Contribution de l'association

Les Amis de la Terre Midi-Pyrénées

**« DEMANDE DE RENOUVELLEMENT DES AUTORISATIONS DE PRISE D'EAU, DE REJETS LIQUIDES ET
GAZEUX, RADIOACTIFS ET NON RADIOACTIFS »**

Concernant les 2 unités de production du site de Golfech : INB n° 135 et n° 142

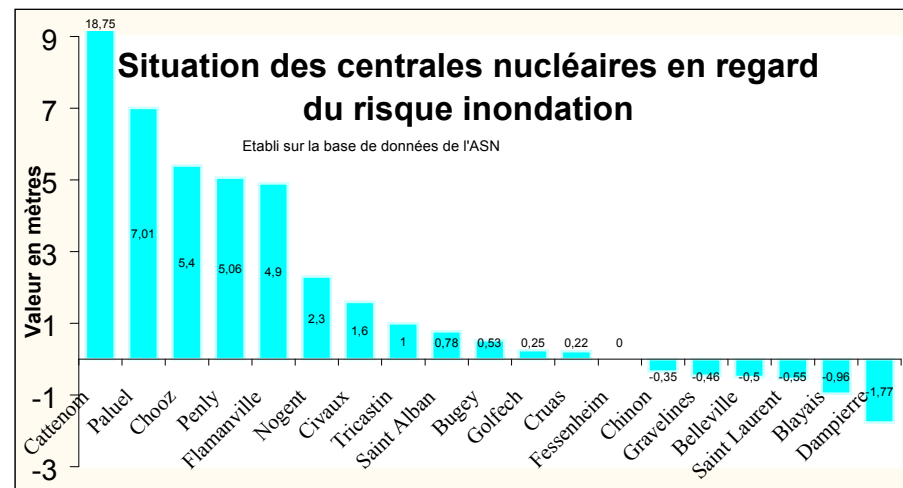
➤ **Rien sur le risque inondation :** Les plates-formes de construction des réacteurs nucléaires ont été calculés puis positionnés par rapport au risque de crue millénaire.

Cf. tableau ci-contre : Golfech étant situé 25 cm au-dessus de ce niveau calculé.

L'inondations de la centrale du blayais en décembre 1999 a révélé que ce niveau de construction était trop bas et une étude ultérieure a révélé que l'essentiel du parc nucléaire était concerné.

Les bâches de stockage de polluants radioactifs ayant été vidangées par la crue, ce risque doit être intégré à l'enquête DARPE de Golfech.
